**RESOLUCIÓN No. 2400 DEL OCHO (08) DE OCTUBRE DE 2024**

**"POR MEDIO DEL CUAL SE OTORGA PERMISO DE VERTIMIENTO DE AGUAS RESIDUALES DOMÉSTICAS GENERADAS EN EL PROYECTO ESCENARIOS DEPORTIVOS (COMPLEJO ACUÁTICO, BOLERA Y PISTA BMX) EN EL PREDIO DENOMINADO 1) SIN DIRECCION (PARQUE DE RECREACIÓN), UBICADO EN LA VEREDA ARMENIA DEL MUNICIPIO DE ARMENIA (Q), HASTA PARA MÁXIMO DE 851 CONTRIBUYENTES NO PERMANENTES EN EL COMPLEJO ACUATICO Y 1483 CONTRIBUYENTES NO PERMANENTES EN LA BOLERA Y PISTA BMX Y SE ADOPTAN OTRAS DISPOSICIONES"**

**CONCEPTO TÉCNICO PARA TRÁMITE DE PERMISOS DE VERTIMIENTOS - CTPV- 254 -2024**

Imagen 1. Esquema corte de Tanque Séptico y FFA.

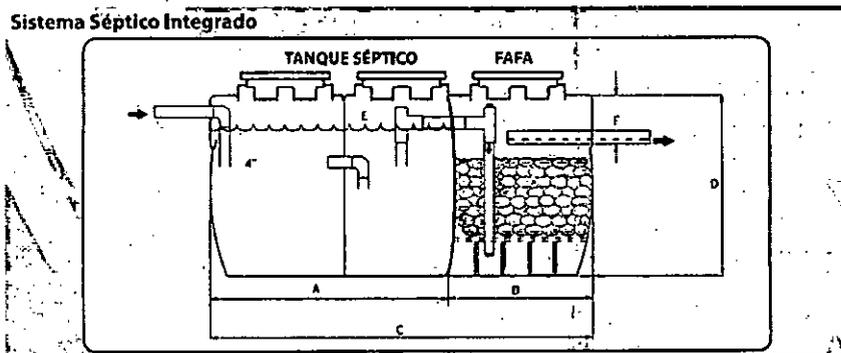
**Tanque séptico bolera y pista de bmx:** En memoria de cálculo y planos se menciona, calcula e ilustra, que el tanque séptico propuesto para estas infraestructuras generadoras de vertimientos, es un tanque cilíndrico en material de PREFABRICADO INTEGRADO, marca ROTOPLAST, instalado de forma horizontal, diseñado con un caudal de 0.051Lts/seg y un tiempo de retención hidráulica de 24 Horas dando como resultado volumen mínimo requerido 13000Lts y añadiendo como factor de seguridad, un volumen de 3000Lts, resultando un volumen 16000Lts. el cual posee un volumen final fabricado de **20000 Litros**.

**Tanque séptico Complejo acuático:** En memoria de cálculo y planos se menciona, calcula e ilustra, que el tanque séptico propuesto para esta infraestructura generadora de vertimientos, es un tanque cilíndrico en material de PREFABRICADO INTEGRADO, marca ROTOPLAST, instalado de forma horizontal, diseñado con un caudal de 0.15Lts/seg y un tiempo de retención hidráulica de 24 Horas dando como resultado volumen mínimo requerido 13000Lts y añadiendo como factor de seguridad, un volumen de 3000Lts, resultando un volumen 16000Lts. el cual posee un volumen final fabricado de **20000 Litros**.

**Filtro Anaerobio de Flujo Ascendente Fafa Bolera y pista de bmx:** En memoria de cálculo y planos se menciona, calcula e ilustra que el Filtro Fafa propuesto es un tanque cilíndrico en material de PREFABRICADO INTEGRADO al tanque séptico, marca ROTOPLAST, que según diseño se requiere mínimo 1840Lts de medio filtrante, añadiendo como factor de seguridad, un volumen de 2000Lts, resultando un volumen 3840Lts. el cual posee un volumen final fabricado de **10000 Litros**.

**Filtro Anaerobio de Flujo Ascendente Fafa complejo acuático:** En memoria de cálculo y planos se menciona que el Filtro Fafa propuesto es un tanque cilíndrico en material de PREFABRICADO INTEGRADO al tanque séptico, marca ROTOPLAST, que según diseño se requiere mínimo 5200Lts de medio filtrante, añadiendo como factor de seguridad, un volumen de 2000Lts, resultando un volumen 7200Lts. Instalado de forma horizontal integrado al tanque séptico, el cual posee un volumen final fabricado de **10000 Litros**.

**NOTA 1: POZOS DE ABSORCIÓN BOLERA Y PISTA DE BMX:** es importante mencionar que los 3 pozos de absorción existentes para estos escenarios deportivos no conservan las dimensiones propuestas. Sin embargo, una vez haciendo la validación únicamente del área lateral de cada cilindro de acuerdo a las dimensiones existentes en campo, se obtiene un área de 122m<sup>2</sup>, la cual es superior a la mínima requerida que es 46m<sup>2</sup>, por lo tanto cumple.

**NOTA 2: POZOS DE ABSORCIÓN COMLEJO ACUATICO:** es importante mencionar que los 2 pozos de absorción existentes para estos escenarios deportivos no conservan las dimensiones propuestas. Sin embargo, una vez haciendo la validación únicamente del área lateral de cada cilindro de acuerdo a las dimensiones existentes en campo, se obtiene un área de 130m<sup>2</sup>, la cual cumple la mínima requerida que es 130m<sup>2</sup>.
